アドバンテック株式会社

IPC-610-L/IPC-611シャーシ素材、及び内部塗装変更のお知らせ

IPC-610L / IPC-611 内部画像比較

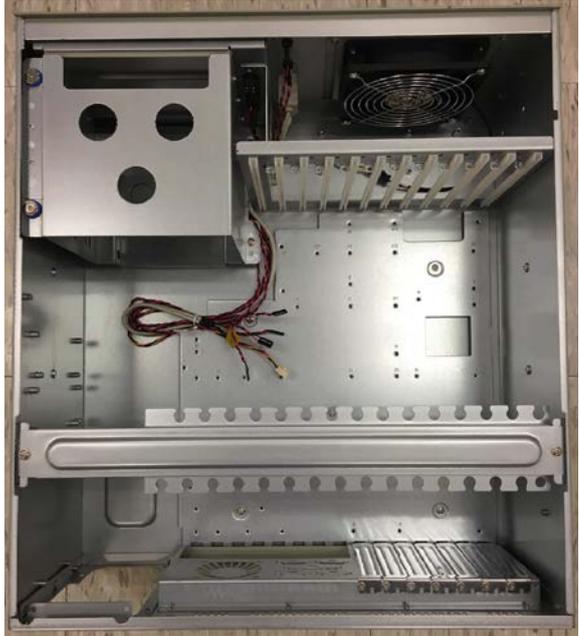
変更適用モデル	現行部材	新規部材	カテゴリ	外観変更	変更理由
IPC-610BP-00LBE IPC-610BP-50LBE IPC-610MB-00LBE IPC-610MB-40LBE IPC-611MB-00XBE IPC-611BP-00XBE	1. シャーシ内部塗装 2. 電気亜鉛めっき鋼板 (SECC)	1. シャーシ内部塗装なし 2. 熔融亜鉛メッキ鋼板 (SGCC)	Mechanical	あり	Grounding(接地)の向上のため、IPC-610-L/IPC-611の内部塗装を無くし、部材を熔融亜鉛メッキ鋼板に変更します。

現行部材	新規部材
内部 画 像		
	<ul style="list-style-type: none"> ■ 電気亜鉛めっき鋼板 (SECC) ■ シャーシ内部の底面、側面が塗装済み 	<ul style="list-style-type: none"> ■ 熔融亜鉛メッキ鋼板 (SGCC) ■ シャーシ内部の底面、側面の塗装無し
